SAAEB - Barretos

Relatório de Fiscalização

**RELATÓRIO DE FISCALIZAÇÃO TÉCNICA DOS SISTEMAS DE MANEJO DE RESÍDUOS SÓLIDOS
URBANOS E LIMPEZA URBANA DO MUNICÍPIO DE BARRETOS
PRESTADOR: Serviço Autônomo de Água e Esgoto de Barretos (SAAEB).
Fiscalização das Condições Gerais da Prestação dos Serviços
Americana, abril de 2026**

Fotos de [TRI5.7]

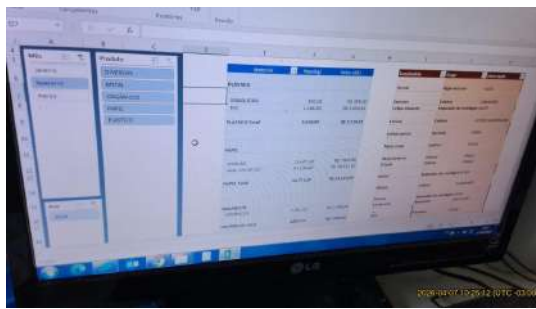
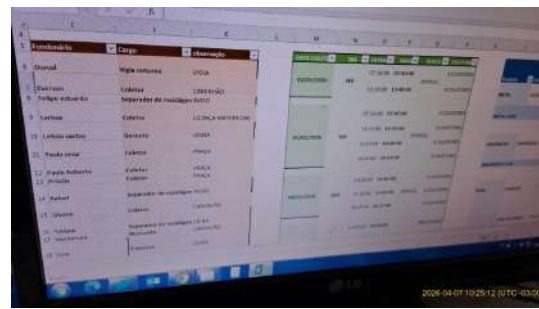
Constatou-se a presença de expressiva quantidade de lâmpadas LED e fluorescentes, bem como de equipamentos eletroeletrônicos (telas planas e televisores de tubo), dispostos sem a devida segregação, em área com cobertura inadequada. A forma de armazenamento adotada expõe resíduos classificados como perigosos à ação de intempéries e ao contato com outros materiais, em desacordo com as práticas mínimas de acondicionamento e segurança ambiental.

Descarte irregular - TV. José Antônio Pedroso - Final

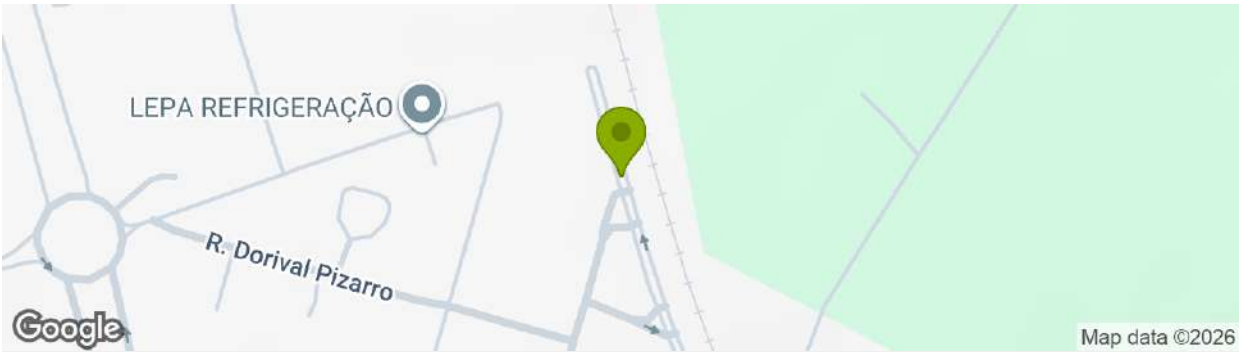
Fiscalizado	Descarte irregular
Data de início da fiscalização	07/04/2026
Data de término da fiscalização	07/04/2026
Observações Gerais	Verificou-se descarte irregular de resíduos no local, devendo-se providenciar medidas corretivas e a limpeza da área.

[SLU8.4] Não executar serviço de limpeza corretiva de deposições irregulares conforme plano operacional	Não Conforme
[SLU8.4] Observações	Foi verificado o descarte inadequado de resíduos domiciliares e de parte de resíduos volumosos no local, sendo necessária providenciar a limpeza do local.

Descarte irregular - Rua C- Dezessete

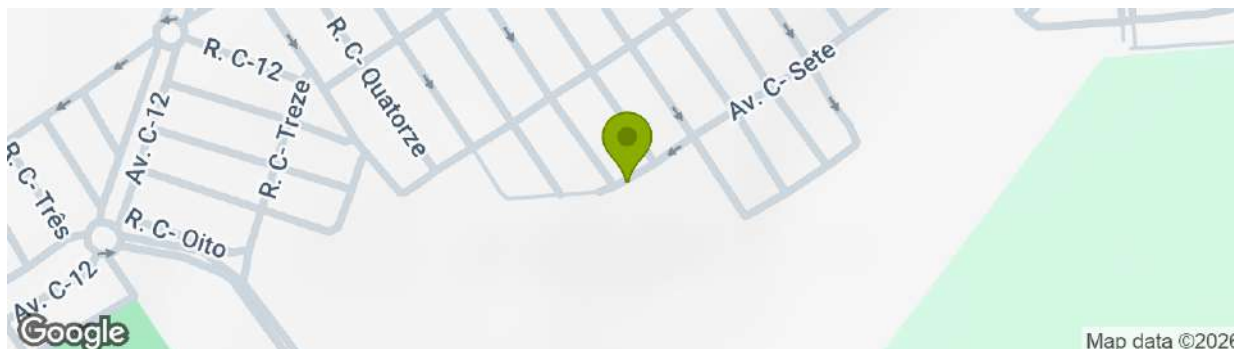
Fiscalizado	Descarte irregular
Data de início da fiscalização	07/04/2026
Data de término da fiscalização	07/04/2026
Observações Gerais	Verificou-se descarte irregular de resíduos no local, devendo-se providenciar medidas corretivas e a limpeza da área.

Foi verificado o descarte irregular de resíduos domiciliares, sendo necessário providenciar a limpeza do local.
